改善箇所説明図①

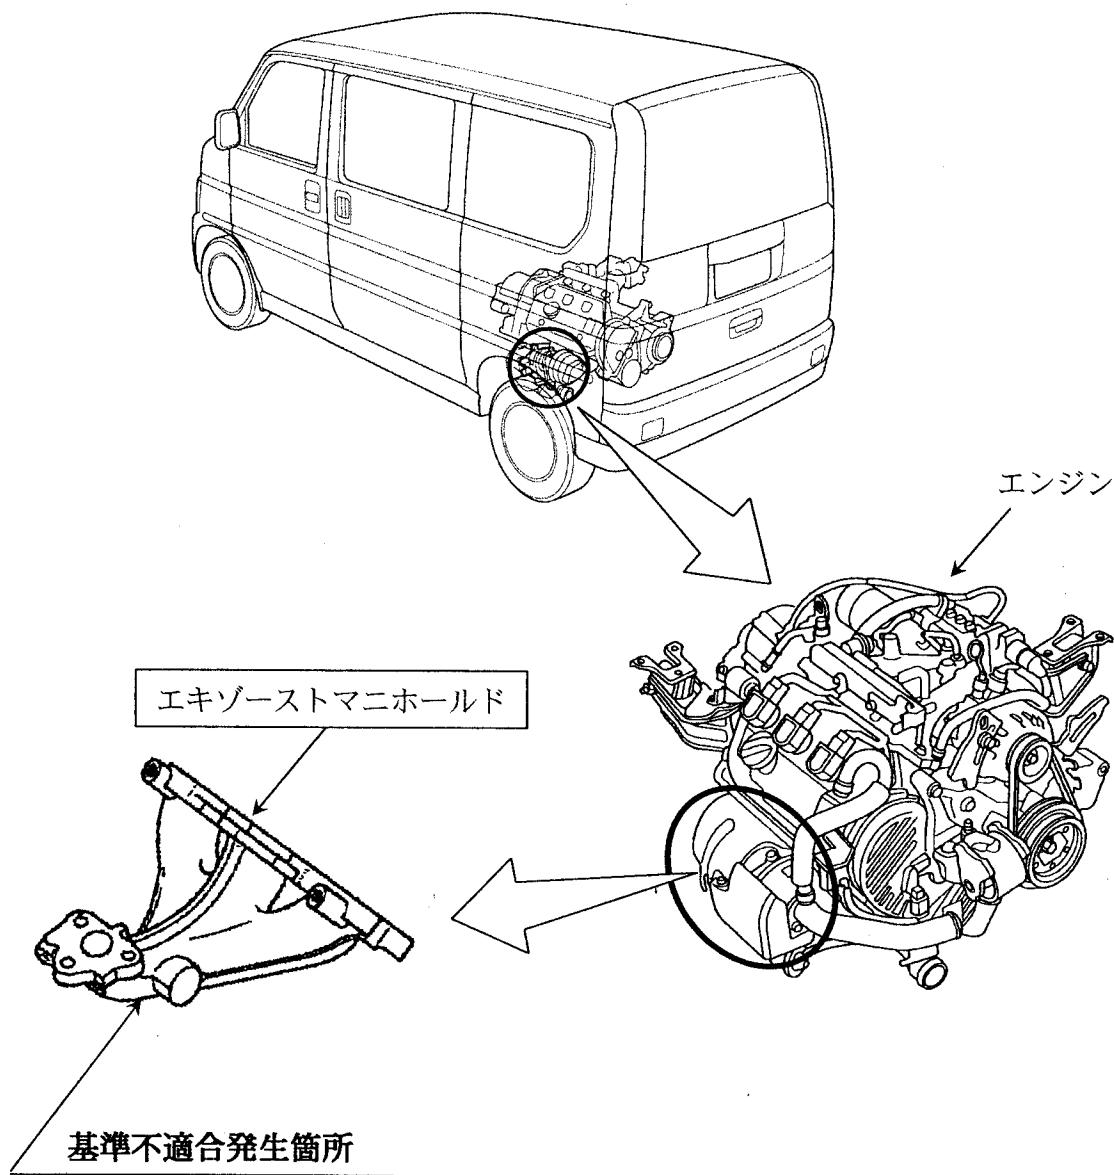
ターボチャージャ付車両において、エキゾーストマニホールドの材質が不適切なため、登坂路走行を頻繁に繰り返し行うと、熱による膨張・収縮で亀裂が生じ、排出ガスが漏れるものがある。

全車両、エキゾーストマニホールド一式を対策品と交換する。

改善箇所説明図②

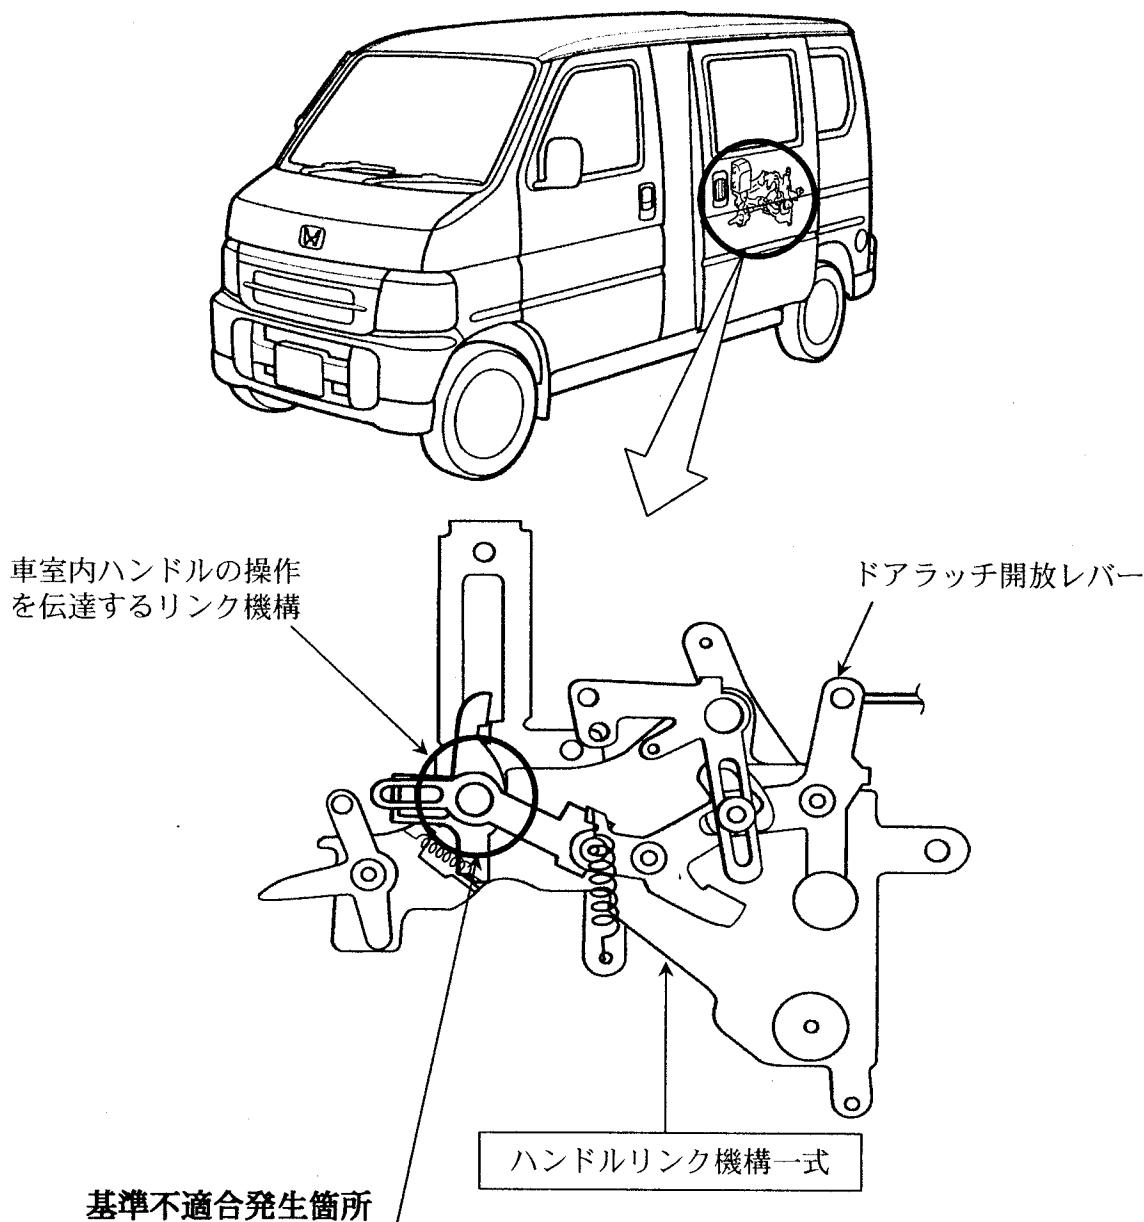
左側スライドドアの車室内ハンドルの操作を伝達するリンク機構のプレス成型が不適切なため、リンク機構が円滑に作動せず、車室内からスライドドアを開けた後、リンク機構の一部が戻らないものがある。そのため、スライドドアを閉めてもドアラッチが開放状態のままとなり、最悪の場合、走行中に左側スライドドアが開くおそれがある。

全車両、左側スライドドアのハンドルリンク機構一式を良品と交換する。

改善箇所説明図 ③

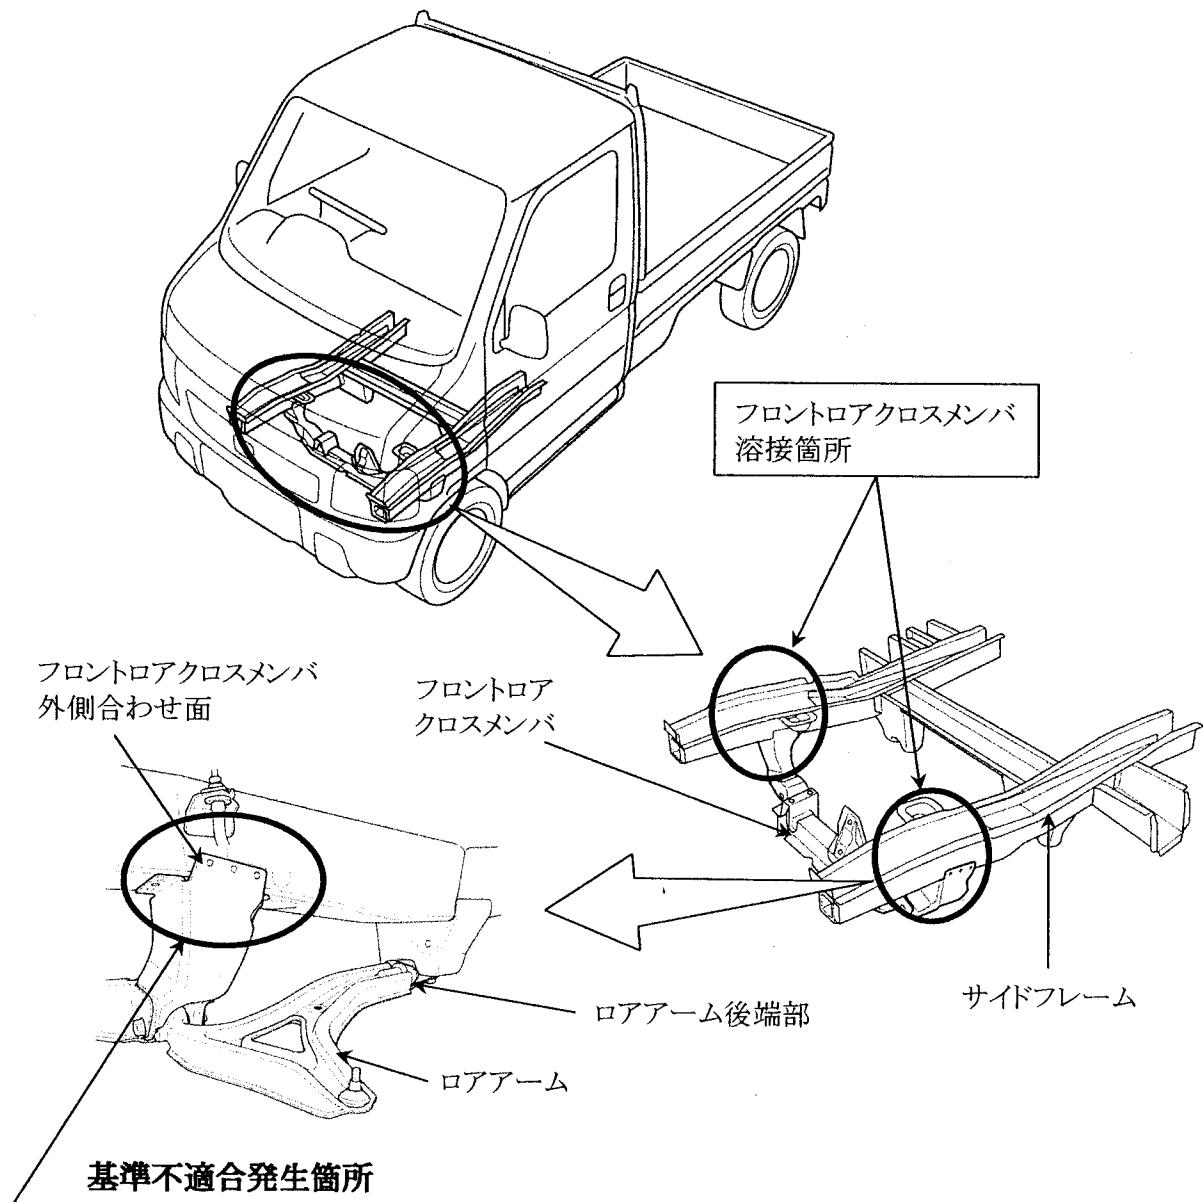
サイドフレームとフロントロアクロスマンバとの溶接が不適切なため、溶接部の強度が不足しているものがある。そのため、そのまま使用を続けると、走行時の振動等により当該溶接部が剥がれ、フロントロアクロスマンバの位置がずれて、最悪の場合、前車輪を取り付けているロアアーム後端部が抜け、走行不能となるおそれがある。

全車両、フレームとフロントロアクロスマンバの溶接箇所を点検し、フロントロアクロスマンバの溶接が剥がれているものは板金修理を実施する。溶接箇所に亀裂があるものは亀裂部を溶接する。点検結果剥がれや亀裂がないものはフロントロアクロスマンバの外側合わせ面に補強用リベット留めを追加する。
